DEPARTAMENTO DE EVALUACIÓN DE ESTUDIOS DE IMPACTO AMBIENTAL
INFORME TÉCNICO DE INSPECCIÓN No. 038-2020

Proyecto:	NUEVA PLANTA DE ALIMENTOS BALANCEADOS DE LA COOPERATIVA DE SERVICIOS MÚLTIPLES DE PRODUCTORES DE LECHE DE PANAMÁ, R.L. (COOLECHE, R.L.)	Categoría:	II
Promotor:	COOPERATIVA DE SERVICIOS MÚLTIPLES DE PRODUCTORES DE LECHE DE PANAMÁ.		
Representante Legal:	JUAN ALBERTO LARA SALDAÑA		
Localización del Proyecto:	Corregimiento de Pedregal, distrito de Boquerón, provincia de Chiriquí.		
Fecha de inspección:	11 de diciembre de 2020.		
Fecha del Informe:	17 de diciembre de 2020.		
Participantes:	<ul style="list-style-type: none"> • Arantxa Rodríguez – Evaluadora de EsIA (Sede Central). • Alexis Abrego – Evaluador de EsIA (Sede Central). • Alains Rojas – Evaluador de EsIA (Regional de Chiriquí). • Cintya Sánchez – Equipo consultor del EsIA. • Gilberto Samaniego - Equipo consultor del EsIA. • Julissa Muñoz- Equipo consultor del EsIA. • Guillermo Guicciarai - Por parte de la Empresa Promotora.

Nombre del EsIA: NUEVA PLANTA DE ALIMENTOS BALANCEADOS DE LA COOPERATIVA DE SERVICIOS MÚLTIPLES DE PRODUCTORES DE LECHE DE PANAMÁ, R.L. (COOLECHE, R.L.)

Foto 4 y 5. Ubicación de los nuevos silos.

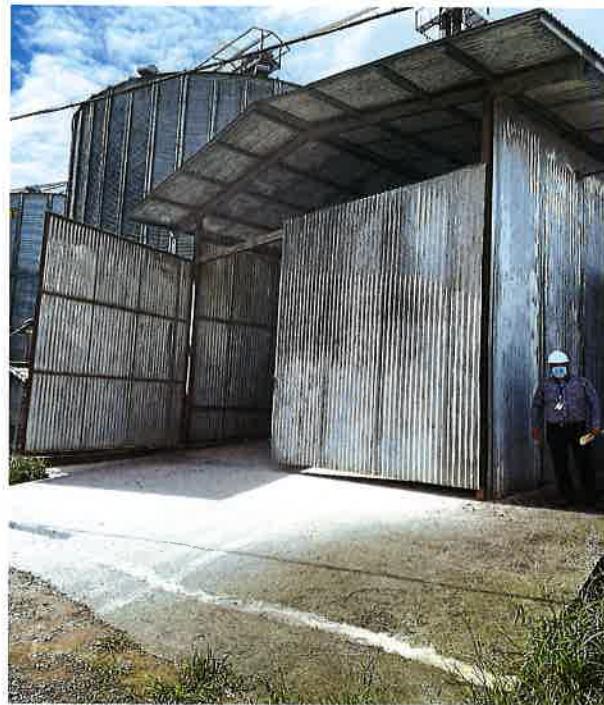
- En el área del proyecto existen tres (3) silos, dentro del alcance del estudio se propone la ubicación de otros dos (2) silos más conjunto a los tres existentes, indica el representante de la empresa promotora que contarán con tecnología de punta para evitar las molestias (de ruido y olor) a las casas colindantes y que en efecto se ubicará a lado de los tres silos existentes (foto 3 ,4 y 5).
